Asunto: Convocatoria abierta UPME 07 de 2016 – Aspectos técnicos, aclaración y requisitos de espacios en la Subestación la Virginia 500 kV.

En atención a la Convocatoria UPME 07 de 2016, a continuación entregamos y ampliamos información técnica de la Subestación La Virginia 500 kV, que consideramos importante hacerla extensiva a todos los interesados en presentar la oferta de la convocatoria del asunto:

Figura 1

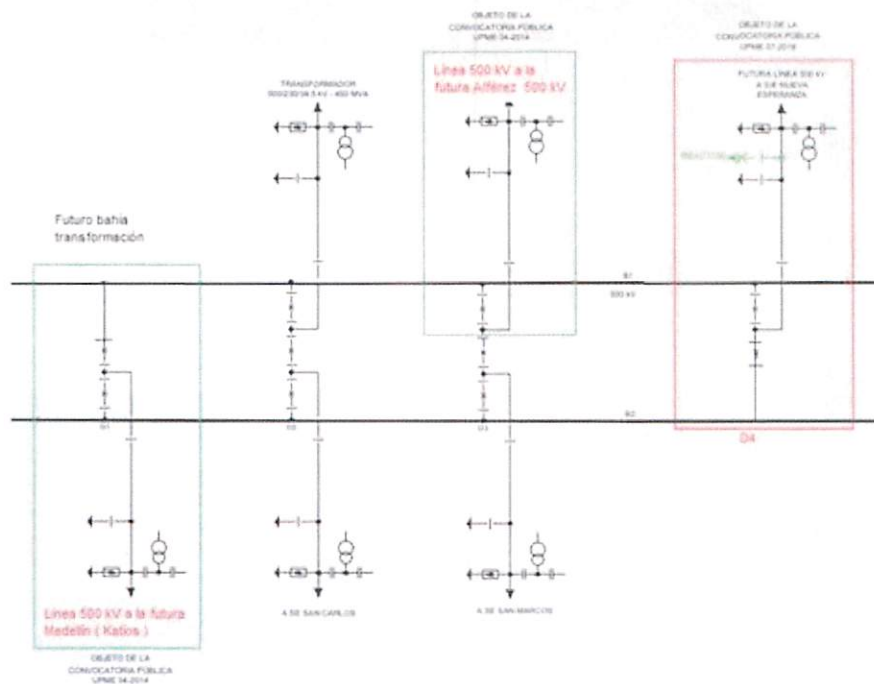
- Encontramos, en el Diagrama Unifilar publicado en los DSI de la convocatoria UPME 07-2016 (ver Figura 1 - Diagrama Unifilar Propuesto, del Anexo a esta comunicación), que la conexión de la bahía de línea a Nueva Esperanza 500 kV sería en el Corte A del Diámetro 3, lo cual no necesariamente se daría de esta forma, toda vez que muy probablemente la EEB instalará allí la bahía de

- Considerando lo anterior, la conexión de la bahía de línea a Nueva Esperanza (convocatoria UPME 07-2016) sería en un nuevo diámetro 4, estando el área disponible para desarrollar dicho diámetro, en el costado SurOccidental de la Subestación la Virginia. Ver Figura 1- diagrama unifilar propuesto y Figura 2 del anexo.

Figura 3

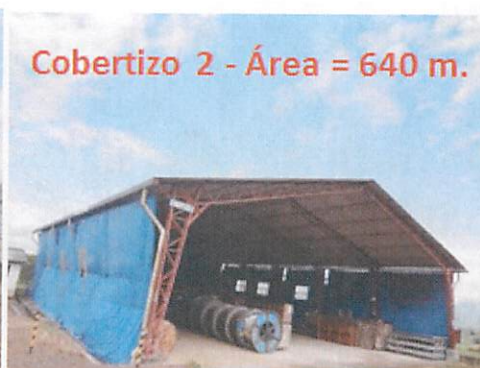
- En el área donde se puede desarrollar el nuevo diámetro 4, existe infraestructura que interfiere dicho desarrollo (4 bodegas). Las bodegas están construidas en un área aproximada de 2051 m². Ver detalle en la figura 3 del Anexo. Con respecto a las bodegas ubicadas en la zona de ampliación en el futuro diámetro 4, el inversionista seleccionado deberá adelantar los respectivos acuerdos con INTERCOLOMBIA para liberar los espacios, reubicar las cuatro bodegas, preferiblemente cercanas al patio de equipos de maniobra, en iguales condiciones a las actuales. Existen espacios disponibles en la zona norte y zona sur de la subestación para adelantar esta reinstalación. Ver figura 4 del anexo.
